MANDATÓRIO

Número: SB-001/20

Data de Emissão Flyer: 10/03/2020 Revisão: 00

Editor:	Van's Aircraft Inc.
Data efetiva:	26 de fevereiro de 2020.
Limite de aplicação:	Quando aplicar? Nas próximas 4 horas. Ação repetitiva: A cada inspeção anual de manutenção.
Assunto:	Rachaduras no terminal de conexão interno da perna da Bequilha do RV-10/10 LSA
Modelos Afetados:	Aeronaves RV-10/10 LSA em atividade e/ou Kits de Acabamento embarcados antes de 01 de outubro de 2019.

Figura 1: Localização da rachadura interna

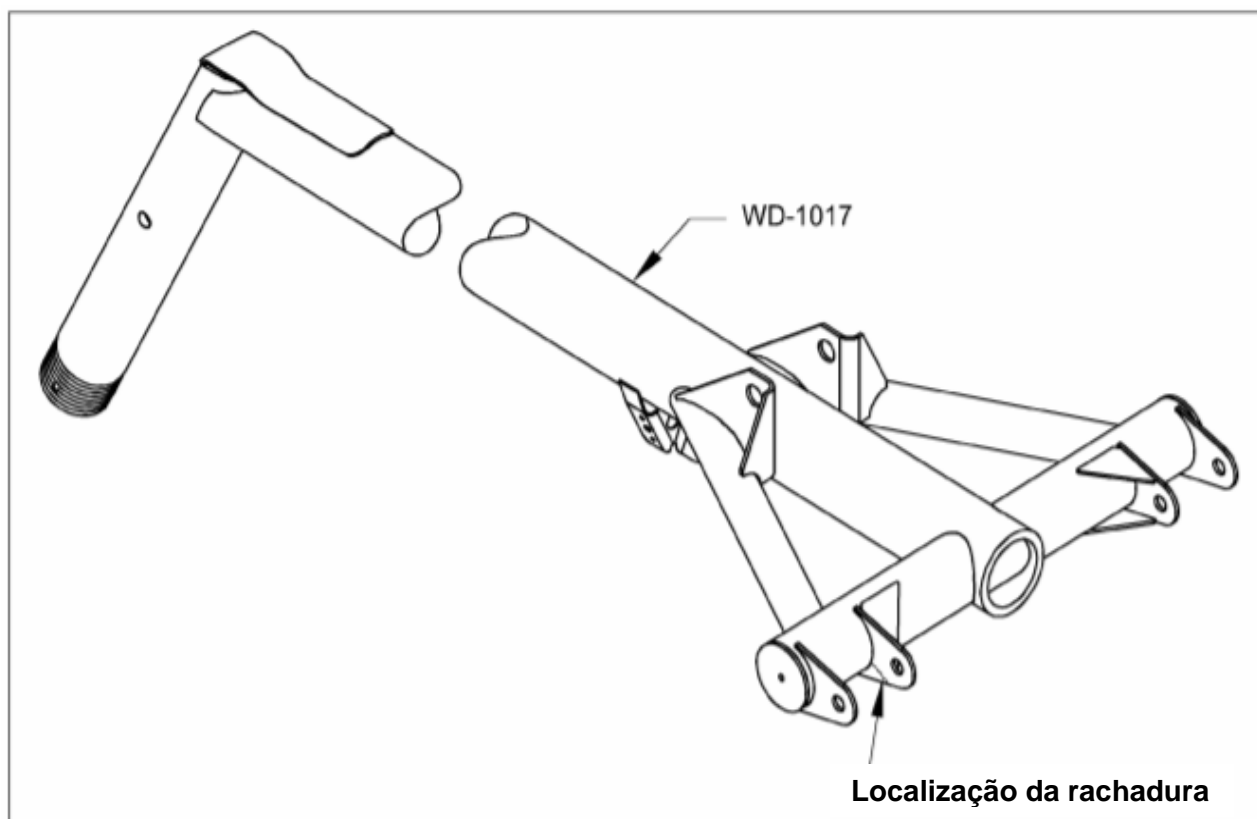
Inspeccionar os terminais de conexão internos, da bequilha (WD-1017) trem pouso dianteiro, quanto a rachaduras (ver Figura 01). Se houver rachaduras substituir a peça WD-1017, pela peça WD-1017-1, conforme descrito neste documento. Se não houver nenhuma rachadura serão necessárias inspeções anuais.

NOTA: A perna da bequilha é tratada termicamente. A solda não é recomendada como método de reparo dessa peça.

FIGURA 2: FIXAÇÃO DA BEQUILHA

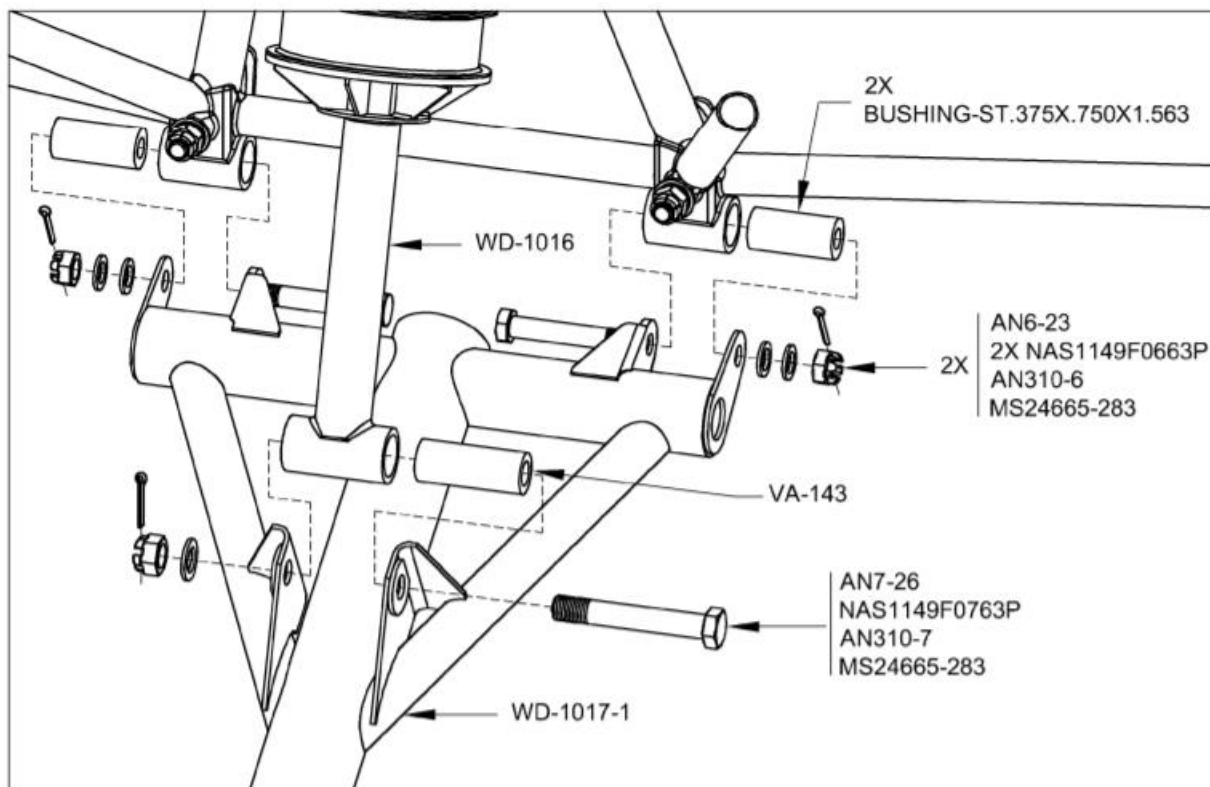
Etapas 9: Cobrir as novas buchas com graxa para rolamentos de roda, desliza-las no suporte do motor e em seguida conectar a perna da bequilha WD-1017-1 ao suporte do motor, conforme mostrado na Figura 2.

Etapa 10: Lubrificar a bucha VA-143 e colocá-la de volta na bucha do suporte da bequilha WD-1016 e em seguida conectar o conjunto do link à perna da bequilha usando as peças originais (duas das arruelas NAS1149F0763P originais não serão mais usadas). Veja a figura 2.
